Informe Consolidado de Solicitud de Aclaraciones, Rectificaciones y/o Ampliaciones Complementario al Estudio de Impacto Ambiental del Proyecto “Modificación de Línea de Transmisión Eléctrica 220 kV Polpaico ? Confluencia, tramo entre torres E-45 y E-63”

Nombre del Titular : Anglo American Sur S.A
Nombre del Representante Legal : Arman Singh Barha
Dirección : Avenida Isidora Goyenechea N° 2800, Piso 46, Las C

El presente Informe Consolidado de Solicitud de Aclaraciones, Rectificaciones o Ampliaciones al Estudio de Impacto Ambiental del proyecto “Modificación de Línea de Transmisión Eléctrica 220 kV Polpaico ? Confluencia, tramo entre torres E-45 y E-63”, contiene las observaciones generadas en virtud de la revisión de la Adenda.

Fotografía 3: Vista del Bosque nativo de preservación en sitio de la medida de continuidad.

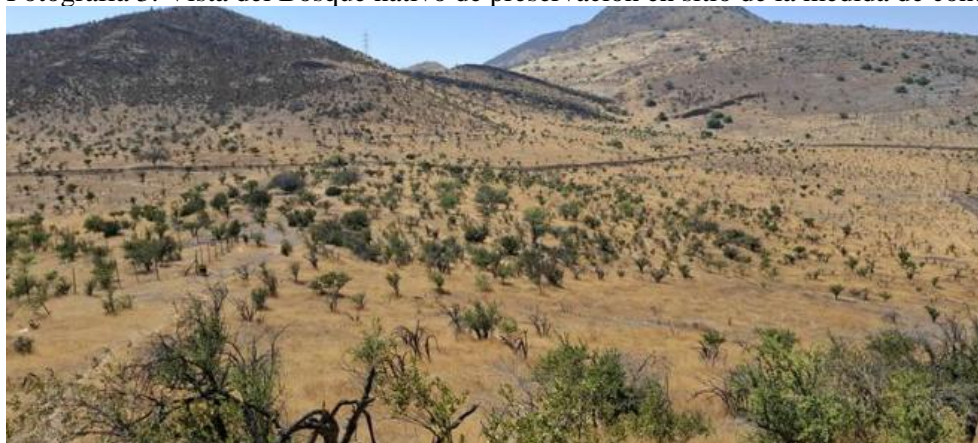
Sin perjuicio de lo anterior, la CONAF menciona en su ORD. N° 118-EA/2025 que durante la visita a terreno realizada el día 18 de diciembre de 2025, se verificó de manera referencial el área propuesta para la ejecución de la medida de continuidad, constatándose que en dicha superficie existe presencia de bosque nativo de preservación, con el objeto de corroborar lo observado en terreno, se levantaron dos parcelas de muestreo circulares de 500 m² destinadas a determinar la cobertura de copas y la composición florística, P1 (337572 E – 6336361 N, WGS84, H19) y P2 (337664 E – 6336336 N, WGS84, H19). Como resultado del muestreo, se obtuvieron coberturas arbóreas de 36 % y 31 % (ver las siguientes dos tablas), respectivamente, registrándose además la presencia de ejemplares de *Porlieria chilensis* y *Prosopis chilensis*, configurándose una formación de bosque nativo de preservación.

En consecuencia, la superficie propuesta para la ejecución de la medida de continuidad no permite asegurar el principio de pérdida neta cero o ganancia neta de biodiversidad, ni garantiza la continuidad de la especie en términos de superficie efectiva de hábitat intervenida y alterada, ni contribuye a la disminución de los umbrales de los criterios que mantienen a la especie en una categoría de amenaza, conforme a lo establecido en el numeral 2.2.4.4 de la Guía para la Solicitud de Excepcionalidad del Artículo 19 de la Ley N° 20.283 (CONAF, 2020). En este contexto, se solicita al titular efectuar un muestreo representativo y técnicamente adecuado del área propuesta, corregir la Tabla de Rodal N.º 5-17 debido a que no guarda relación con el sitio de la medida. Además, deberá excluir de la medida las superficies que correspondan a bosque nativo de preservación y proponer nuevas superficies para reponer la superficie excluida.

Por otra parte, la medida de continuidad propone una densidad de plantación de 211 ind/ha; sin embargo, el Informe de Experto señala que el Bosque Nativo de Preservación subtipo Rodales Mixtos, definido como bosque de referencia, presenta una densidad aproximada de 831 ind/ha, mientras que el BNP subtipo Espinal actual alcanza valores del orden de 266 ind/ha. En este contexto, la densidad propuesta resulta insuficiente incluso para equiparar los valores de abundancia y estructura considerados en la tabla de indicadores del propio informe. Asimismo, al aplicar el indicador de cumplimiento del 75 %, la densidad efectiva de la medida se reduce a 158 ind/ha, lo que limita su capacidad para mejorar los indicadores de abundancia, regeneración y condición de hábitat, así como para disminuir los puntajes que mantienen a las especies en categoría de amenaza.

En consecuencia, se solicita al titular rectificar lo señalado y corregir las densidades de plantación propuestas, de modo que estas se justifiquen técnica y ecológicamente en relación con el bosque de referencia pertinente y contribuyan efectivamente a asegurar la continuidad de las especies, considerando la superficie de hábitat intervenida y alterada, los individuos de especies en categoría de conservación afectados, las especies acompañantes y el principio de pérdida neta cero o, preferentemente, una ganancia neta de biodiversidad.
